Additif 57 : Règlement n° 58

Révision 2 – Amendement 4

Série 03 d'amendements – Date d'entrée en vigueur : 18 juin 2016

Prescriptions uniformes relatives à l'homologation :

Figure 1

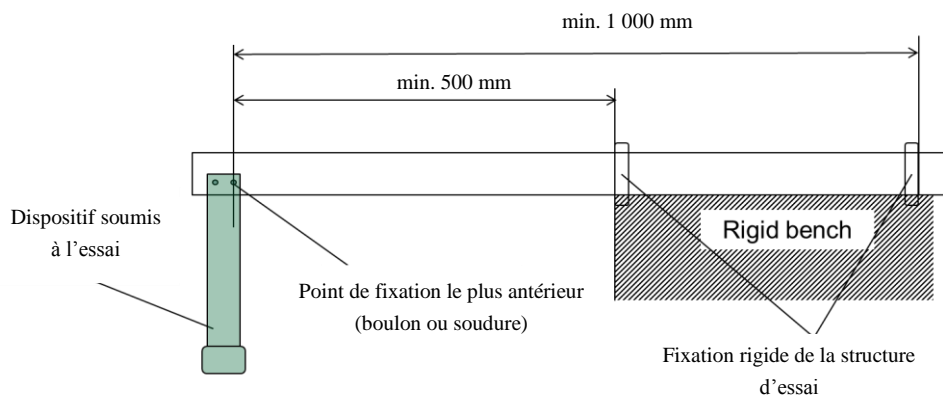
Paragraphe 1.2 et 1.3, modifier comme suit (y compris la nouvelle figure 1) :

« 1.2 En ce qui concerne les paragraphes 1.1.2 et 1.1.3, les éléments ... du châssis du véhicule ou au montage rigide doivent être ... sur le véhicule. La partie du châssis peut être fixée sur un banc d'essai comme le montre la figure 1, qui représente les prescriptions minimales à respecter. Les éléments structuraux utilisés comme longerons doivent être représentatifs du châssis des véhicules pour lesquels le dispositif de protection antiencastrement a été conçu.

La distance entre le point de fixation le plus antérieur du dispositif et le banc d'essai rigide ne doit pas être inférieure à 500 mm. Si le dispositif est soutenu au moyen d'un étau diagonal, cette distance doit être mesurée entre le point de fixation le plus antérieur de l'étau sur les structures latérales et le banc d'essai rigide.
